BT 0460
20.05.99

Assunto: **Novo Evaporador Primário**
Modelos: **CRD34A/ CRD38A**
Marca: **Consul**

Foto 1

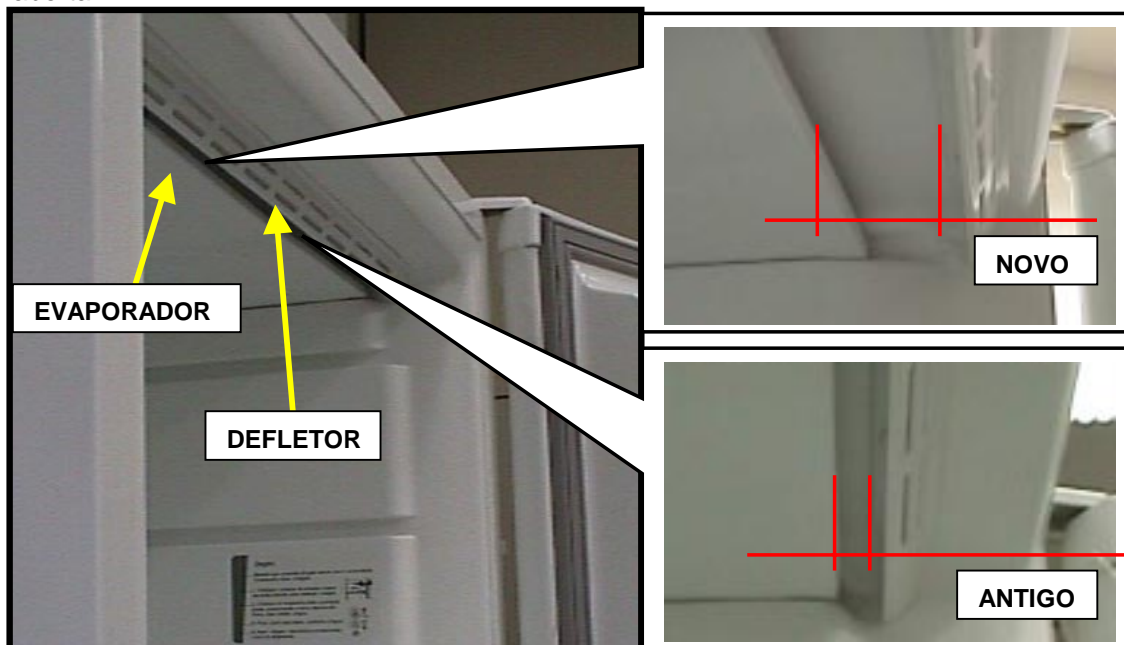
Esta modificação, reduz a dimensão do Evaporador fazendo com que ele fique recuado em relação ao Defletor (ver foto 1 – Antigo/ Novo). O aumento desta distancia faz com que o Evaporador receba um menor contato com o ar ambiente quando a porta do Freezer é aberta.

Devido a modificação, o modelo CRD38A teve sua carga de gás alterada passando de 155 para 145g. Para o modelo CRD34A a carga de gás NÃO sofreu alteração, portanto permanece com 130g.

Foto 2

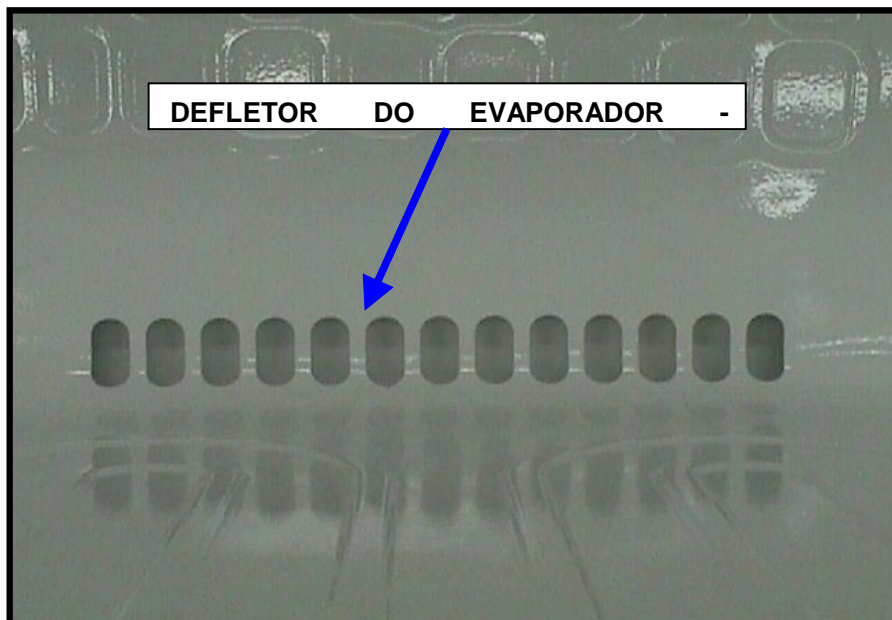
Outra modificação feita no Evaporador, foi a eliminação da “Tampa Evaporador”, que passou de peça individual para moldada.
